Objet : rapport d'étude relatif aux permis de construire n° 089 062 22 T0003

Commune	CARISEY (89360)
Date de réception au SDIS	02 février 2024
Adresse	Les Faches
Parcelle(s)	Section ZO parcelle 31, 32 et 33
Pétitionnaire	FRANSOL 28 SAS représentée par Monsieur Etienne TRICHARD

Le projet concerne la réalisation d'une centrale photovoltaïque au sol sur une emprise clôturée totale d'environ 13 ha, sur la commune de Carisey.

Image extraite du dossier

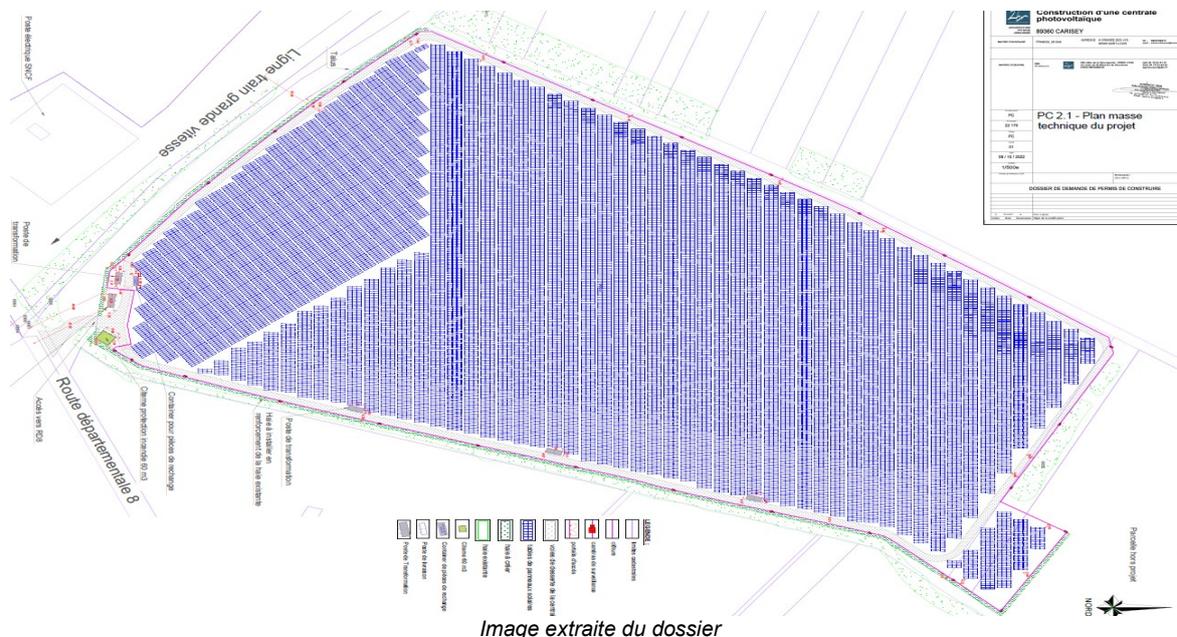
Le dossier mentionne la création d'une voie périphérique interne de 4 mètres de large sur le pourtour du projet.

Le pétitionnaire s'engage à implanter une réserve d'eau incendie d'un volume de 60 m³ à l'extérieur du site, proche de l'entrée, mais dont les caractéristiques de la prise d'aspiration ne sont pas mentionnées au dossier.

Tout point de la centrale doit se trouver dans un rayon inférieur à 400 mètres d'un point d'eau incendie.

Implanter la réserve d'eau normalisée d'un volume d'au moins 60 m³ à une distance inférieure à 200 mètres de l'entrée du site.

Il est nécessaire de la placer à une distance supérieure à 8 mètres des panneaux photovoltaïques les plus proches :

- avec une aire d'aspiration d'une surface de 32 m² (8x4 mètres) et d'un dispositif d'aspiration à demi-raccord DSP de diamètre nominal (DN) 100 mm par fraction de 120 m³ d'eau ;
- avec la prise d'eau DN 100 mm en limite de clôture de la centrale, ou à l'extérieur, du côté de la voie d'accès ; en cas de feu venant de l'extérieur du site, ou de difficultés à pénétrer à l'intérieur, cela permet à l'engin de lutte contre l'incendie de manœuvrer directement.
